Simultec AG  
Hardturmstrasse 261  
8005 Zürich  
Tel. +41 44 563 86 20  
Fax. +41 44 563 86 29  
info@simultec.ch  
www.simultec.ch

Wasserwirtschaftsamt  
Regensburg  
Landshuter Strasse 59  
D-93053 Regensburg

Zürich, 19. September 2018

## Stellungnahme zur Bewertung des Grundwassermodells durch Prof. Malcherek

Fig. 1: Ausschnitt aus der Auswertung von Prof. Malcherek zur Staustufe Geisling. Rot: Grundwasseranstieg, blau: Grundwasserabsenkung. Die Darstellung wurde entzerrt und ergänzt durch die Terrassenkante (schwarze Linie) und die Messstellenbezeichnungen.

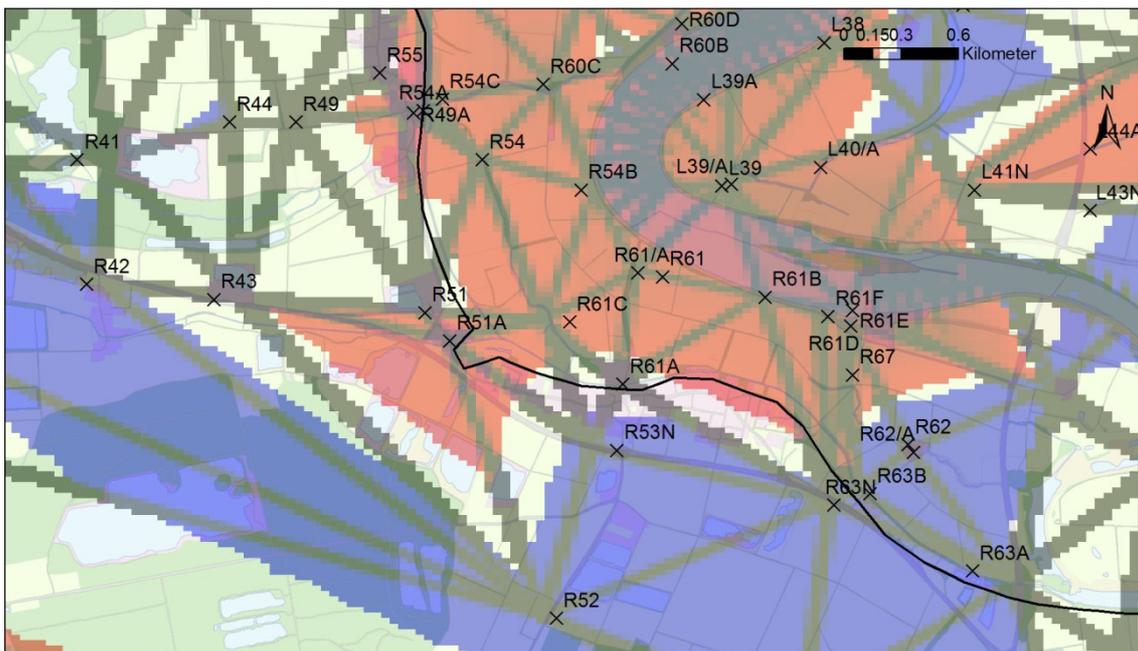
Prof. Malcherek belegt seine Aussage durch die im Gutachten vom 7. April 2017 dargestellte Datenauswertung. Dabei wurden die Messdaten der Zeiträume vom 01.01.1961 bis 31.12.1984 und 01.03.1986 bis 01.03.1996 für jede Messstelle gemittelt. Anschließend wurden die Differenzen der beiden Mittel in einem Dreiecksnetz linear interpoliert. Einen Ausschnitt aus der Datenauswertung zeigt Fig. 1. In der Figur wurden die Messstellennamen ergänzt. Zudem wurde die Geländestufe, welche die Grenze zwischen den Niederterrasse-schottern und der Auestufe darstellt, eingezeichnet.

In der Darstellung fällt auf, dass oberhalb der Geländestufe nur die beiden Messstellen R51A und R49A eine positive Differenz aufweisen. In den übrigen Messstellen ist die Differenz null oder negativ. Die roten Flächen oberhalb der Geländestufe ergeben sich durch die Interpolation zwischen diesen Messstellen und den benachbarten, zum Beispiel R45, R49 oder R52. Bei der Messstelle R51A handelt es sich um den Gewässerpegel des Mühlbachs, bei der Messstelle R49A um jenen des Röhretgrabens. Bei der Interpolation wurden also Wasserspiegel von Oberflächengewässern mit solchen des Grundwassers gemischt. Für eine Aussage zum Grundwasserspiegel ist dies nicht zulässig. Würden nur die Grundwasserspiegel betrachtet, würde die rote Fläche oberhalb der Geländestufe verschwinden.

Das Grundwassermodell bestätigt die Aussage von Prof. Malcherek, dass der Bau der Staustufe Geisling zu einem Anstieg der mittleren Grundwasserstände im Nahbereich der Donau geführt hat. Im Bericht der Simultec AG wird jedoch auch gezeigt, dass gleichzeitig die maximalen Grundwasserstände gesenkt wurden.

Fig. 3: Ausschnitt aus der Auswertung von Prof. Malcherek zur Staustufe Straubing. Rot: Grundwasseranstieg, blau: Grundwasserabsenkung. Die Darstellung wurde entzerrt und ergänzt durch die Messstellenbezeichnungen.

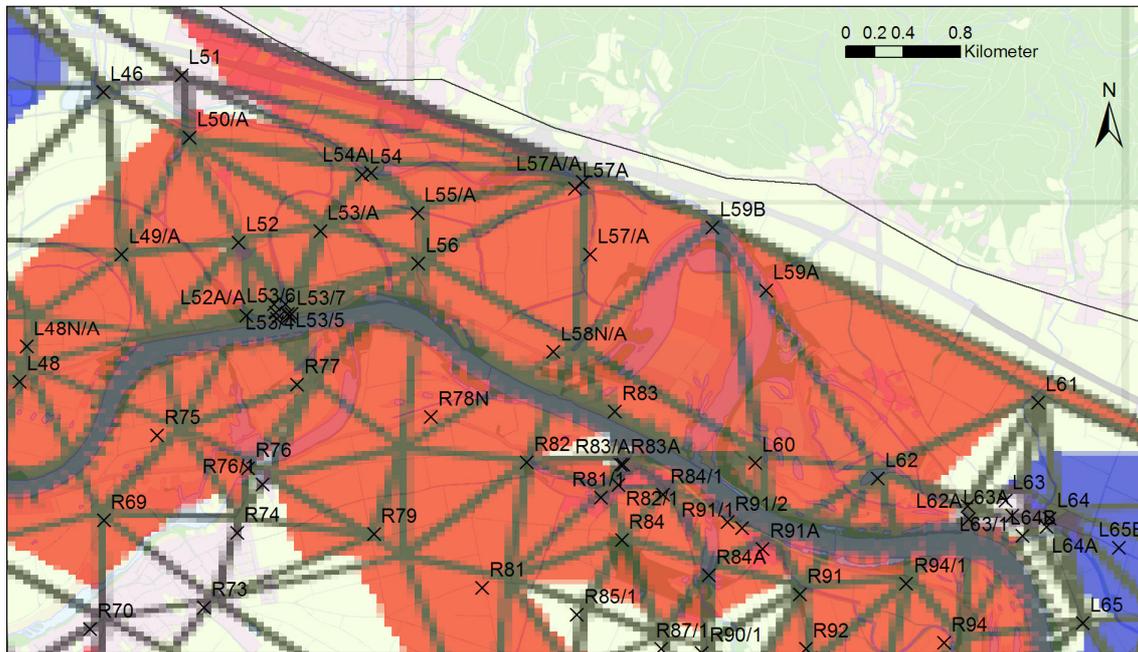
Bei den Anmerkungen zum Bericht über die Auswirkungen der Staustufe Straubing streicht Prof. Malcherek vorerst die Gemeinsamkeiten mit seiner Datenanalyse vom 9. April 2017 heraus. Am Schluss bezeichnet er jedoch die Resultate des Grundwassermodells auf der linken Donauseite als falsch. Er begründet dies mit den Unterschieden der von ihm durchgeführten Datenanalyse zu den im Modell berechneten Differenzen. Insbesondere sei die Ausdehnung des Grundwasseranstieges bei Mittelwasser in Richtung Wörth im Modell zu klein. Betrachtet man jedoch die Datenauswertung von Prof. Malcherek genauer, so fallen auch hier wieder Unstimmigkeiten auf. Bei den Messstellen L59B und L57A, resp. L57A/A handelt es sich um Lattenpegel im Altarm der Donau und beim Schöpfwerk Tiefenthal. Weitere Messstellen mit positiver Differenz sind L50/A, L54 und L55/A. Es handelt es sich dabei zwar um Grundwassermessstellen, die nachgerechneten Differenzen betragen dort jedoch lediglich 13, 20 und 19 cm. Bei den Resultaten der Grundwassermodellierung wurden nur

Änderungen grösser als 25 cm dargestellt, da dies etwa der Modellgenauigkeit entspricht. Die entsprechende Fläche ist dort deshalb nicht eingefärbt.

Die Datenauswertung von Prof. Malcherek hält wissenschaftlichen Anforderungen nicht stand. Neben der Vermischung von Oberflächenpegeln und Grundwasserständen können folgende Mängel aufgeführt werden:

- Es werden Zeiträume mit unterschiedlichen klimatischen Bedingungen verglichen, ohne die Unterschiede zu dokumentieren.
- Die Resultate sind nicht lesbar, da für Grundwasserabsenkung und -anstieg praktisch einheitlich blaue und rote Farbtöne verwendet wurden.
- Es wird nicht dokumentiert, welche Messstellen verwendet resp. weggelassen wurden.
- Es wird nicht dokumentiert, wie mit Messfehlern umgegangen wurde.
- Die Messungen umfassen abhängig von der Messstelle unterschiedliche Zeiträume. Dies wird nicht dokumentiert.
- Die verglichenen Zeiträume entsprechen nicht Zuständen vor und nach Inbetriebnahme der Staustufe. Die Inbetriebnahme erfolgte zu Beginn des Jahres 1995.

Es kann aus diesen Gründen nicht akzeptiert werden, dass Prof. Malcherek aus den Unterschieden zwischen seiner Datenauswertung und den Modellaussagen den Schluss zieht, das Modell sei falsch. Für einen Vergleich müssten zudem die Resultate der Datenauswertung in einer Farbabstufung vorliegen, welche überhaupt einen Vergleich erlaubt.
